Urząd Miejski w Katowicach
Wydział Infrastruktury
40-003 Katowice, ul. Jagiellońska 25
42 251 10 00

IF/IV/5310/1/41/11

Uprzejmie informuję, iż w ramach sprawowanego nadzoru nad zarządzaniem ruchem wynikającego z art. 10 ust. 2 ustawy z 20 czerwca 1997 r. Prawo o ruchu drogowym (Dz. U. 2005 nr 108 poz. 908 z późn. zm.), Wydział Infrastruktury tut. Urzędu stwierdził nieprawidłowości w oznakowaniu skrzyżowań na terenie Miasta Jastrzębie Zdrój. Powyższe polegało na niekompletnym oznakowaniu 4 skrzyżowań, tj.: ul. Północnej i Sybiraków; ul. Bożka Arki i Harcerskiej; ul. Bożka Arki i Mazurskiej; ul. Śląskiej, Wielkopolskiej i Mazowieckiej. Nadmieniam, że zastrzeżenia te dotyczyły m.in. braku oznakowania miejsc niebezpiecznych, tj. przejść dla pieszych znakami D – 6, zlokalizowanych obok siebie przejść dla pieszych i przejazdów dla rowerzystów znakami D – 6b, linii warunkowego zatrzymania P – 14 przed przejściami dla pieszych, dróg z pierwszeństwem przejazdu za pomocą znaków D – 1 na skrzyżowaniach, na których wloty podporządkowane zostały oznakowane za pomocą znaków A – 7 lub B – 20.

Fot. 1. Brak znaków D – 6 przed przejściem dla pieszych na wlocie ul. Harcerskiej na skrzyżowaniu z ul. Bożka Arki przy sklepie Kaufland.

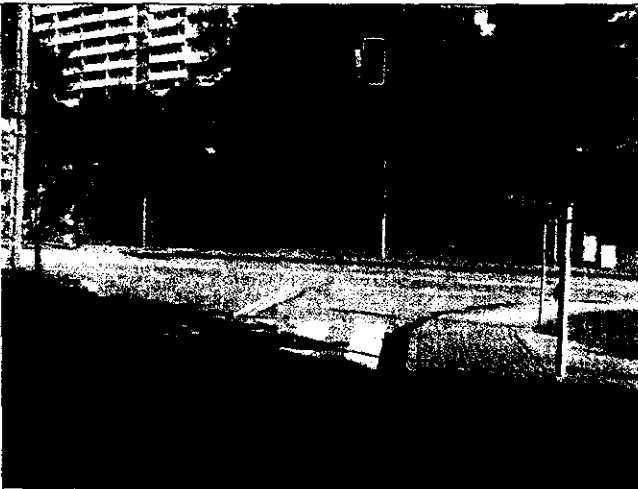
Fot. 2. Skrzyżowanie ul. Harcerskiej z ul. Bożka Arki przy sklepie Kaufland. Brak znaków D – 1 na drodze z pierwszeństwem przejazdu na skrzyżowaniu, na którym na wlocie podporządkowanym umieszczono znak B – 20.

Mając na uwadze powyższe oraz art. 10 ust. 6 ustawy z 20 czerwca 1997 r. Prawo o ruchu drogowym (Dz. U. 2005 nr 108 poz. 908 z późn. zm.), proszę o uzupełnienie brakującego oznakowania i powiadomienie Wojewody Śląskiego o podjętych działaniach w przedmiotowej sprawie.

Fot. 3. Brak znaków D – 6 przed przejściem dla pieszych na wlocie ul. Mazurskiej na skrzyżowaniu z ul. Bożka Arki.

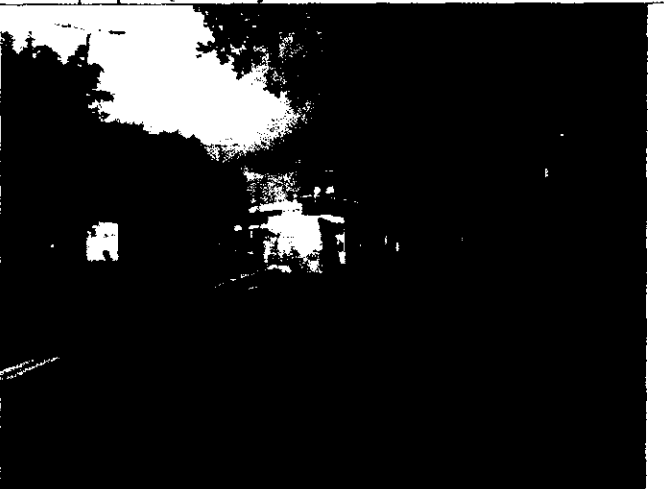
Fot. 4. Skrzyżowanie ul. Mazurskiej z ul. Bożka Arki. Brak znaków D – 1 na drodze z pierwszeństwem przejazdu na skrzyżowaniu, na którym na wlocie podporządkowanym umieszczono znak B – 20.

Fot. 5. Brak znaków D – 6b przed przejściem dla pieszych i przejazdem dla rowerzystów na wlocie ul. Śląskiej na skrzyżowaniu z ul. Wielkopolską i Mazowiecką.

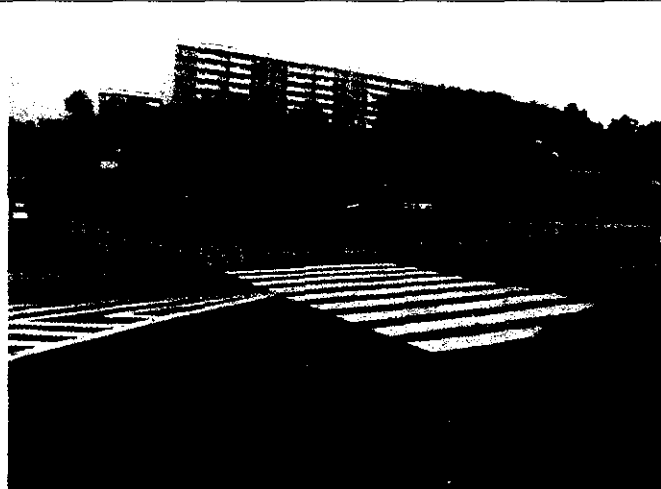
Fot. 6. Brak linii warunkowego zatrzymania P – 14 przed przejściem dla pieszych na wlocie ul. Mazowieckiej na skrzyżowaniu z ul. Śląską i Wielkopolską.
